*Ministero dell' Ambiente
e della Sicurezza Energetica*

DIVISIONE V – PROCEDURE DI VALUTAZIONE VIA E VAS

Oggetto: [ID: 10245] Perizia di variante in corso d'opera dei lavori del primo e del secondo stralcio unificati della terza fase del Porto Commerciale di Augusta, Banchine Containers - CUP: 151G04000000001. Valutazione preliminare ai sensi dell'art. 6, comma 9, del D.Lgs. 152/2006 e ss.mm.ii. Nota tecnica.

Planimetria delle opere previste

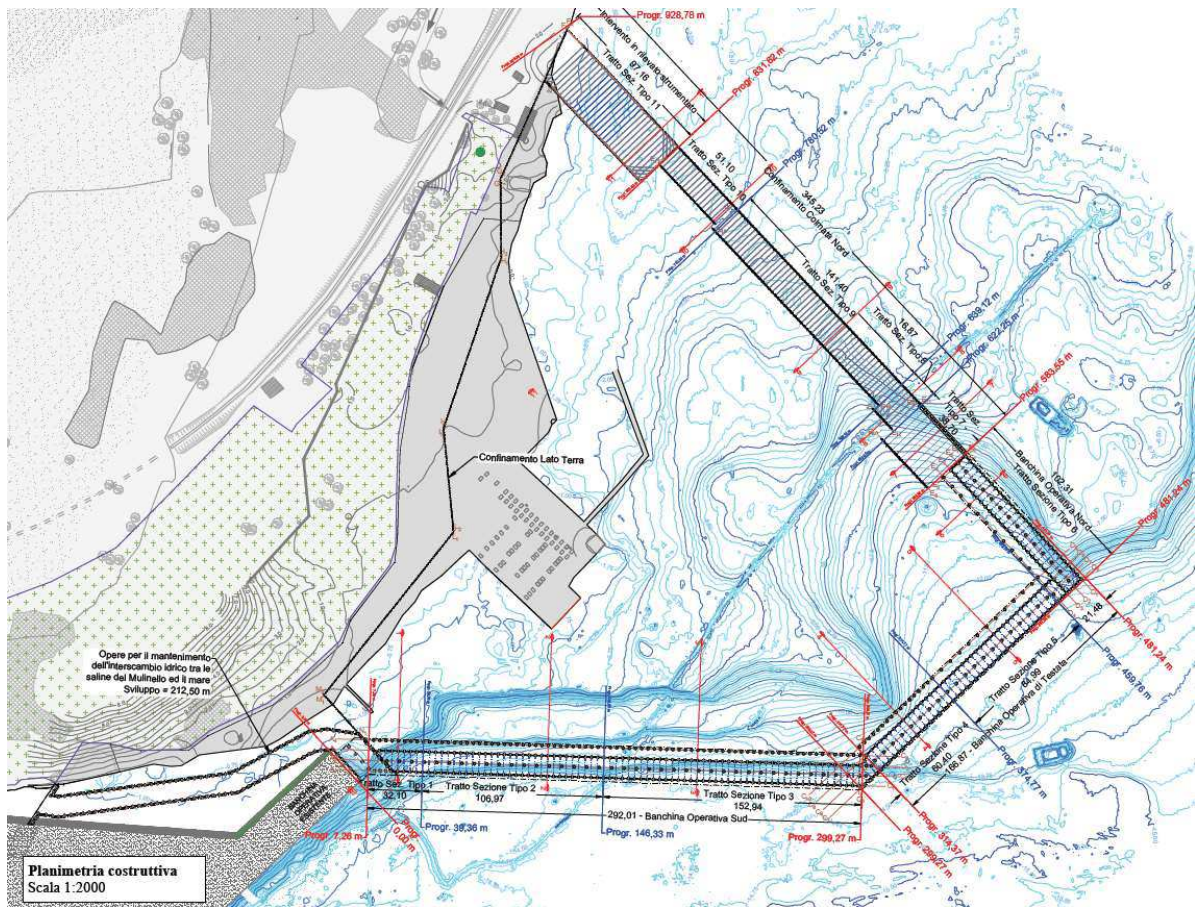
La proposta progettuale oggetto della presente istruttoria nasce dall'esigenza di apportare delle modifiche al progetto di fusione ed integrazione del *“Primo stralcio esecutivo”* e del *“Secondo stralcio definitivo”* della Terza Fase del Porto Commerciale di Augusta.

Il proponente dichiara che nessuna delle principali modifiche introdotte con la Perizia di Variante *“incide negativamente sulla matrice ambientale già ampiamente valutata in sede di VIA”*.

Sulla base delle informazioni fornite con la documentazione trasmessa, considerato che la proposta di variante consiste fondamentalmente in modifiche nella tecnologia costruttiva delle opere, in parte in riscontro a richieste formulate dalla Soprintendenza per i Beni Culturali e Ambientali di Siracusa ed altre sorte a seguito di indagini sulle caratteristiche dei terreni, si ritiene che per il progetto "Perizia di variante in corso d'opera dei lavori del primo e del secondo stralcio unificati della terza fase del Porto Commerciale di Augusta, Banchine Containers", si possa escludere la sussistenza di potenziali impatti significativi e negativi ulteriori rispetto a quanto valutato nel corso dei precedenti procedimenti di valutazione ambientale.

Opere per il mantenimento dell'interscambio idrico tra le saline del Mulinello ed il mare – Planimetria di inquadramento

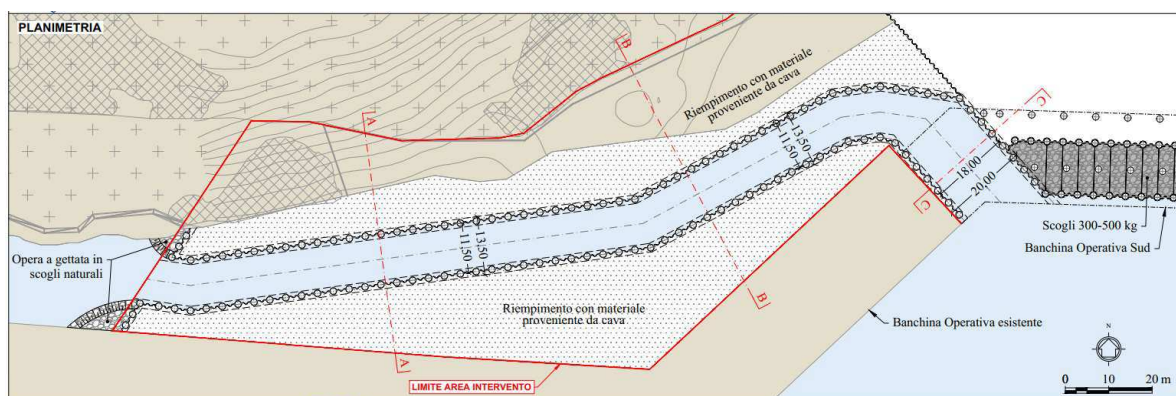
- d) realizzazione di un impalcato in sostituzione di circa 12,4 metri di banchina piena (corrispondente a circa il 2% del perimetro esterno dell'opera) al fine di garantire il mantenimento dell'interscambio idrico, come richiesto dalla Soprintendenza per i Beni Culturali e Ambientali di Siracusa. Il mantenimento del canale di collegamento è garantito mediante una cinturazione impermeabile costituita da due pareti combiwall (palancole + tubi in acciaio). La struttura a ponte finale è invece formata da un impalcato, costituito da travi prefabbricate in c.a., da fondazioni profonde costituite da file di pali.

Per garantire l'assenza dell'impatto ambientale delle nuove opere, la perizia di variante prevede di mantenere inalterate le tecnologie costruttive, la forma, la dimensione e la relativa destinazione d'uso finale dell'opera, come già previsto nel progetto già valutato.
